Informationsmeddelande

Ärende:	Uppdateringar Log Max 2000T	Nr:	Info-141
Berörd produkt:	2000T	Datum:	2023-11-09
Information:	Teknisk support	Email:	technicalsupport@logmax.com

1. Kvistknivs- samt Nedre kvistknivsventil

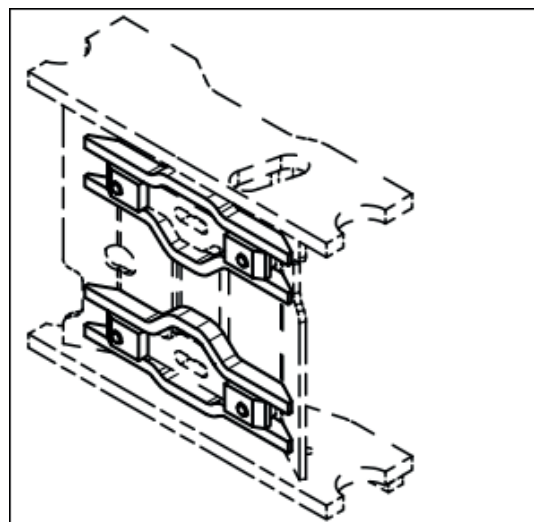
Hydraulventilen för kvistknivar och nedre kvistkniv med artikelnummer 10001141, märkt "BREVINI" hade in-konsekvent pulsöppning, vilket bidrog till problem med pulsöppning vid start av matning. Ny hydraulventil med bättre interna toleranser infördes vilket löste problemet. Har du den gamla ventilen för funktionerna kvistknivar och nedre kvistkniv, kontakta parts@logmax.com för ett fritt utbyte, meddela aggregatets serienummer.

Bilden visar den äldre ventilen 10001141 för kvistknivar och nedre kvistkniv, märkt "BREVINI" som bör bytas.

Artikelnummer på den nya ventilen är 10002208.

Ventil med förbättrade interna toleranser är införd som standard från aggregat s/n: 121071.

3. Strypbanjo 10002847 för svärd hemfunktion

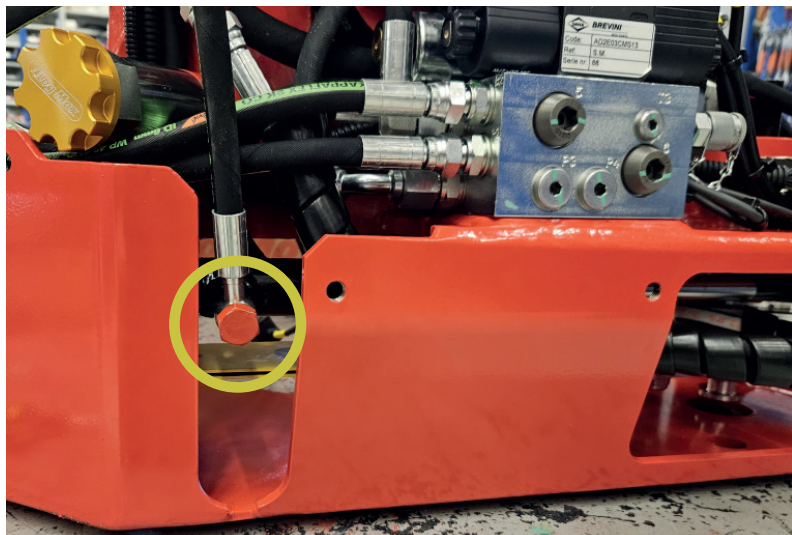
Då sågsvärdet går hem fort har flera sågsvärdscylindrar gått sönder. Detta åtgärdas enkelt genom att byta en banjokoppling på cylinderns A-port (mot aggregatets cylinderfäste) till en med inbyggd strypning. Kontakta parts@logmax.com för att få en passande strypbanjo, meddela aggregatets serienummer. 1 st strypbanjo behövs på varje aggregat, artikelnummer för denna strypbanjo är 10002847.

Bilden visar strypbanjons (RÖD) placering

Banjokoppling med inbyggd strypning är införd som standard från aggregat med s/n: 121086
